MODIFICA DEL SISTEMA PER LA PRODUZIONE DI ENERGIA TERMICA DELLO STABILIMENTO MEDIANTE INSTALLAZIONE DI UN IMPIANTO DI COGENERAZIONE

Società proponente: **MARCEGAGLIA GAZOLDO INOX SpA**

VERIFICA DI ASSOGGETTABILITÀ A VIA

**CHIARIMENTI E INFORMAZIONI INTEGRATIVE
CON RIFERIMENTO ALLE OSSERVAZIONI FORMULATE DAL
MINISTERO DELL'AMBIENTE E DELLA TUTELA DEL TERRITORIO
E DEL MARE CON NOTA CTVA-00_2020-0000416
[ID_VIP 4810]**

**Tracciato condotte vettori termici (acqua
calda e vapore) - layout e dettaglio
Tavola 2.a.2**

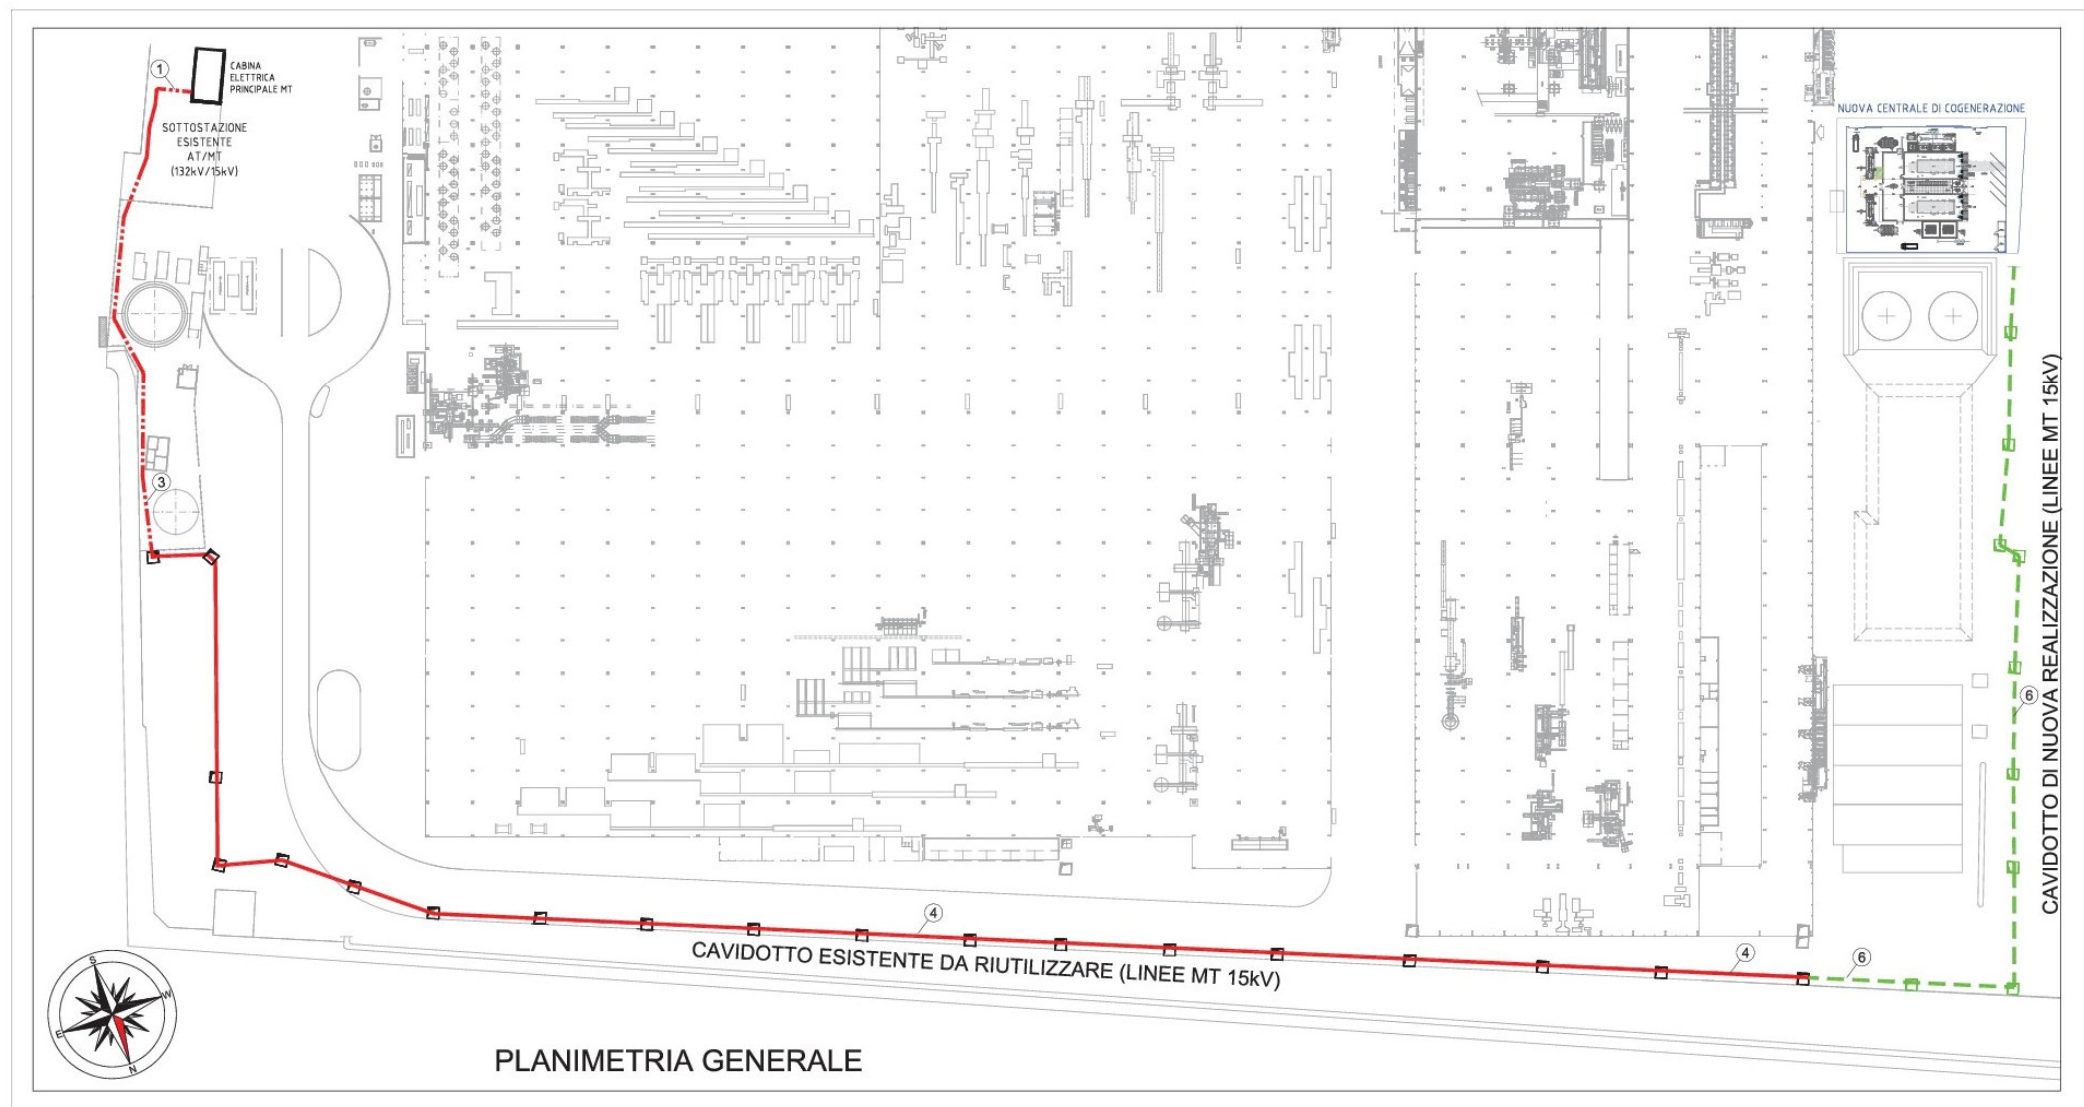
- a. maggiori dettagli in merito alla durata delle lavorazioni previste inerenti la realizzazione del progetto e alla loro natura, al cronoprogramma (che deve evidenziare le eventuali sovrapposizioni e, quindi, le fasi di lavoro più impattanti previste) e alle unità di personale che si prevede di utilizzare durante il cantiere.

Nella Tavola 2.a.2 (anch'essa compresa nell'allegato cartografico) sono evidenziati i percorsi e alcuni dettagli dei collegamenti.
